Planta baixa cotada — estado proposto

Folha de referência dimensional. Cotas em metros, sobre o levantamento por scan de 02.09.2026; conferir em campo antes de qualquer medição.

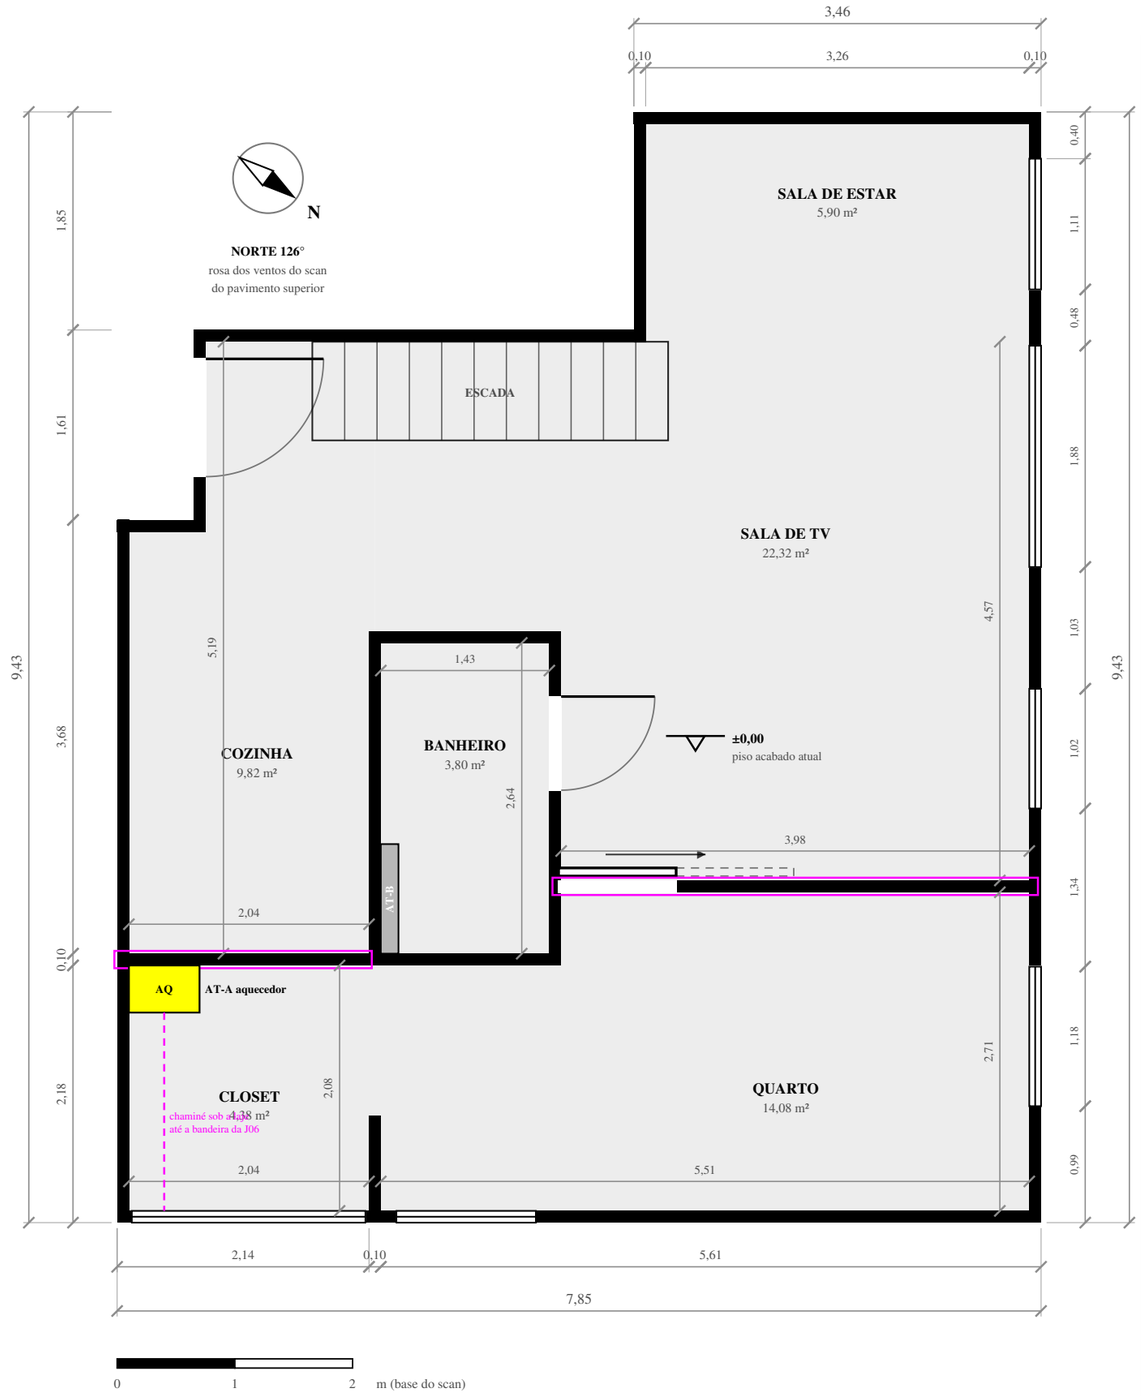
Alternativo A: a parede cozinha/closet desce 0,45 m para o sul.
Fica alinhada à face sul do banheiro e segue até a parede externa oeste (R04, tracejada em magenta). A cozinha passa de 8,90 para 9,82 m² e o closet de 5,30 para 4,38 m²; a soma das duas e a área do MainFloor não mudam. A largura livre comum, 2,04 m, também não.

Alternativo A: a drywall sala de TV/quarto (R01) volta 0,17 m mais ao norte.
O quarto passa de 2,54 para 2,71 m livres (de 13,40 para 14,08 m²) e a sala de TV de 23,00 para 22,32 m². A porta de correr P03 acompanha a parede; o comprimento da drywall não muda.

AT-B · área técnica do banho/chuveiro: na parede oeste do banheiro (a mesma da bancada), ao longo de todo o box; 0,93 × 0,15 m. Profundidade estimada (0,15 m, planta original do proprietário) — confirmar em campo depois do D04. Prumada do condomínio: não demolir. AT-A · aquecimento: aquecedor a gás no closet, nicho ~0,60 × 0,40 m piso-laje na parede de divisa, alinhado ao D09; chaminé sob a laje até a bandeira da J06 (posição no comprimento da parede esquemática). NBR 13103: o closet (~11–14 m³) fica abaixo do volume de referência — nicho fechado em material incombustível, ventilação permanente para o exterior e chaminé própria. Liberação obrigatória por instalador credenciado / Comgás antes da infraestrutura. Áreas líquidas com as áreas técnicas: closet 4,14 m² (era 4,38), banheiro 3,66 m² (−0,14 m² do shaft).
